# Addenda 1

Parcs Canada

V/RÉF. : 45353174

Projet : Réalisation de plans et devis pour des travaux de réparation de trois (3) ponts et la réfection d'un (1) ponceau dans le Parc National de la Mauricie.

# MATELAS ANTI-ÉROSION

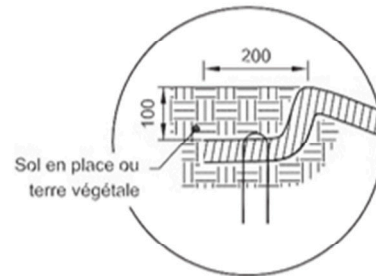
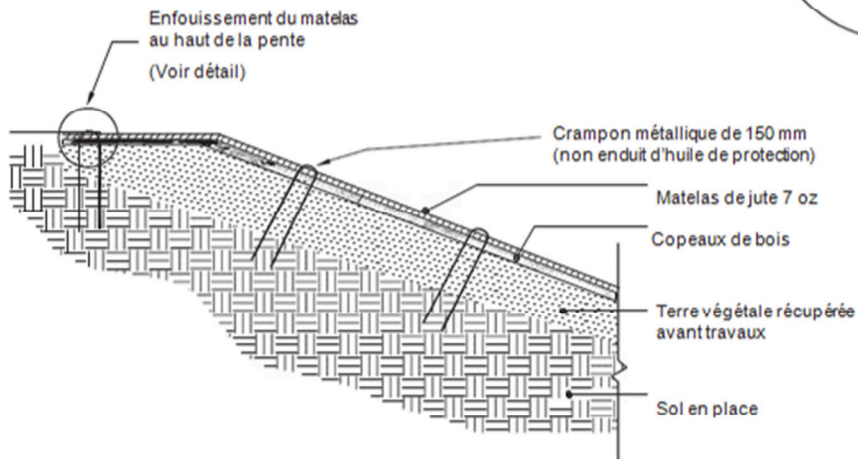
**Annexe 2 « Installation des dispositifs de contrôle des eaux et de protection des sols » rajouté :**

**MÉTHODE D'INSTALLATION DES MATELAS ANTI-ÉROSION :**

- Niveler la pente, remplir tous les vides et égaliser pour éliminer tout creux ou saillie ;
- Placer une épaisseur de 50 @ 80 mm de copeaux de bois sur les surfaces à restaurer ;

- Installer les matelas de jute 7 oz immédiatement après la mise en place des copeaux de bois ;
- Dérouler le matelas en débutant par le haut de la pente ;

- Enfouir le matelas dans le haut du talus et l'ancrer solidement avec des agrafes en « U » d'une longueur de 15 mm, plantées aux 60 cm c/c ;
- Fixer par la suite les agrafes, à intervalles réguliers d'environ 500 mm c/c, et de manière plus serrée dans les fortes pentes ;

- S'assurer que le matelas soit toujours en contact avec le sol : ne pas trop tendre le matelas ;
- Superposer les jonctions des matelas, en respectant le sens de l'écoulement de l'eau, d'un minimum de 150 mm dans les pentes modérées et de 300 mm dans le fond d'un fossé et dans les pentes fortes.

Toujours installer les rouleaux dans le sens de l'écoulement de l'eau.
